県営土地改良事業 甕谷地区（経営体育成基盤整備事業（ほ場））事業

変更説明図（R 8 第1回変更）

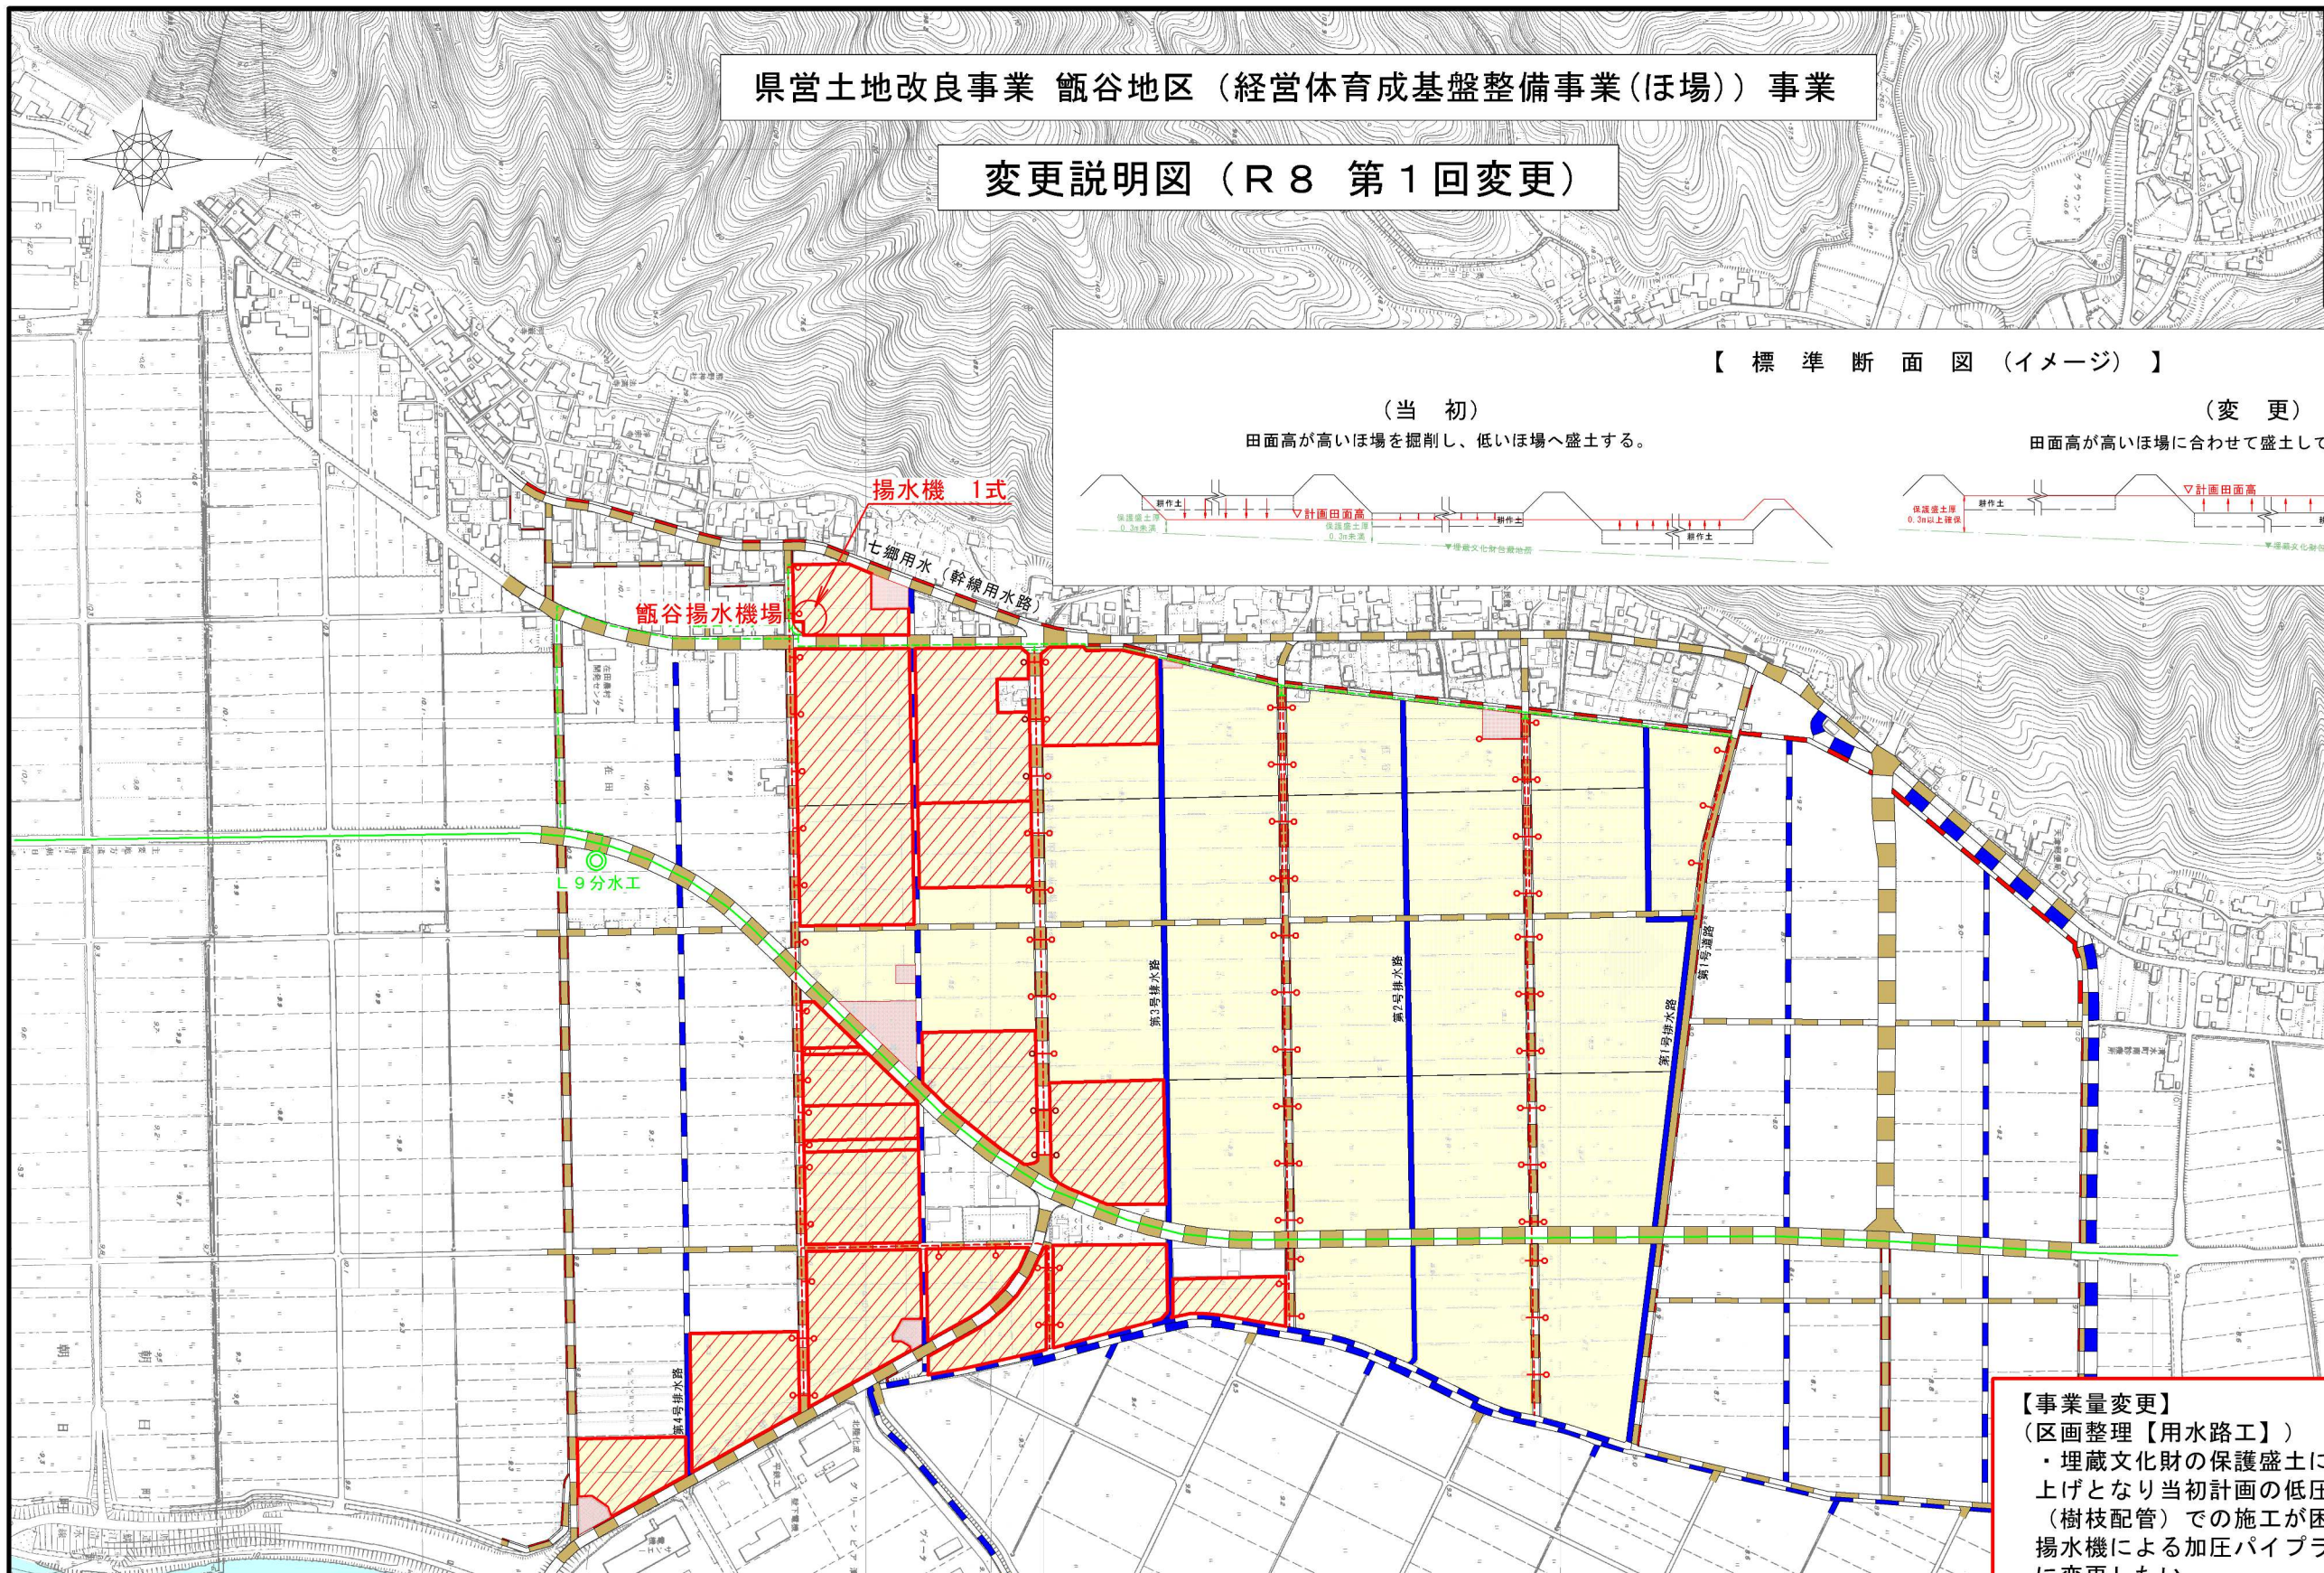
【事業量変更】
（区画整理【用水路工】）
・埋蔵文化財の保護盛土に伴い計画田面高が嵩上げとなり当初計画の低圧パイプライン方式（樹枝配管）での施工が困難となったため、揚水機による加圧パイプライン方式（管網配管）に変更したい。

（区画整理【整地工】）
・埋蔵文化財調査の結果、遺構が見つかり、福井県埋蔵文化財調査センターとの協議の結果、遺構を残すこととなったことから、保護盛土として客土工を増としたい。
